Tiszaújváros városi úthálózat forgalomszabályozási tervének felülvizsgálata 2026.

Műszaki leírás

6.2.9 . Árpád 9-19. sz. előtt parkolóterületen átvezető útszakasz járhatósága

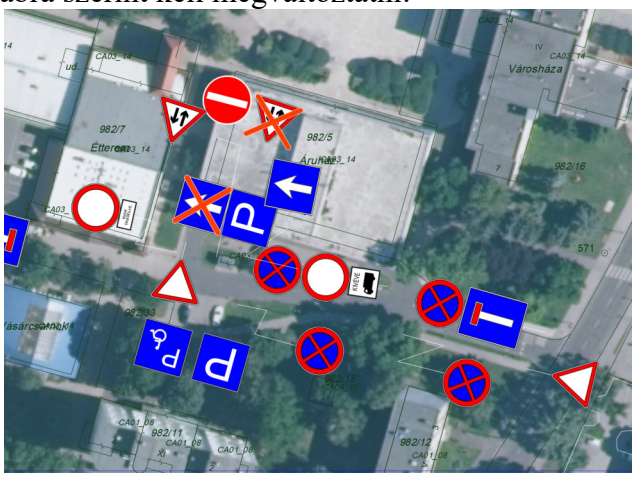
Felvetésre: A MÁV Személyszállítási Zrt. egyes buszjáratainak megfordulása a forgalmi technológia szerint az Árpád út 9-19. számú épület előtti - lakó-pihenő övezetbe tartozó - parkolóterületen átvezető útszakasz igénybevételével történik. A társaság jelzése alapján a területen rendszeresen várakozó személygépjárművek akadályozzák az autóbuszok szabad közlekedését.

Javaslat: A lakó-pihenő övezet megszüntetése javasolt, mivel ide buszjáratok megfordulási

célból nem is hajthatnának be. Ezen kívül az övezeti besorolás ellehetetlenítené a szabályok betartása esetén a területen működő kereskedelmi, szolgáltató egységeket is.

A fenti képen látható útszakaszra a megállni tilos tábla kihelyezhető az időszakos kiegészítő táblával.

6.2.16 . Árpád út 16.sz. keleti oldal megállási tilalom elrendelése

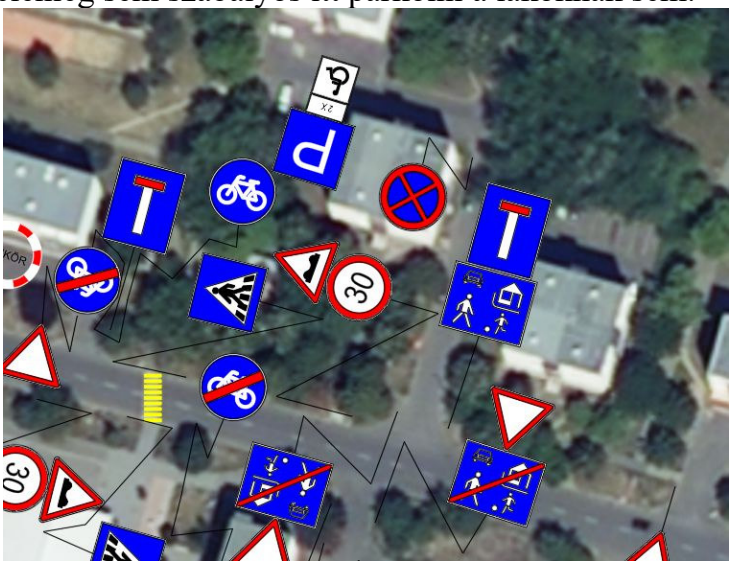
Lakossági jelzés alapján a megállás tilalmát kérik, mert az ott parkoló gépjárművek - főleg a

reggel és délután, amikor mennek a gyerekekért az épülethez közeli iskolába- beszűkítik az utat.

Jelenlegi helyzet: A terület lakó-pihenő övezet, az iskolába tartók nem hajthatnának be ide. A lakó-pihenő övezetekben megállni csak a kijelölt helyek szabad. A jelzett területen a korábbi sárga festés még látható.

Javaslat: A megállási tilalom elrendelhető az alábbi helyszínrajzon jelzett tábla kihelyezésével, de jelenleg sem szabályos itt parkolni a lakóknak sem.

6.2.22 . Tiszapart városrész, Verebély út transzformátor épület közötti területre kihelyezett behajtani tilos tábla szükségessége

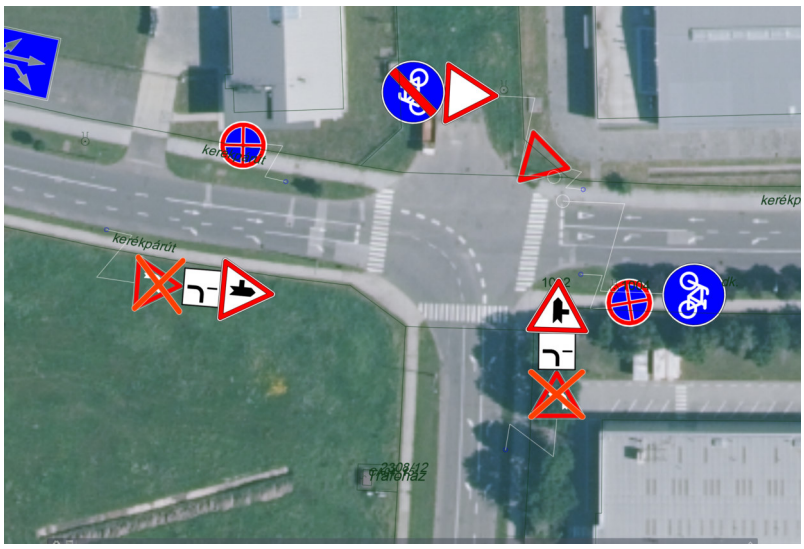
Megrendelő által jelzett probléma: Lakossági kérdésként merült fel a Neumann János utca melletti területen, a Verebély út 11. és a transzformátorépület között kihelyezett behajtani tilos tábla létjogosultsága.

Javaslat: A transzformátor épület előtt, annak végéig burkolt felület található (mely nem járda). A kihelyezett tábla megtiltja az épület melletti behajtást és megállást, ami az üzemeltetési feladatokat hátráltathatja, ezért a kihelyezett tábla megtartása indokolt.
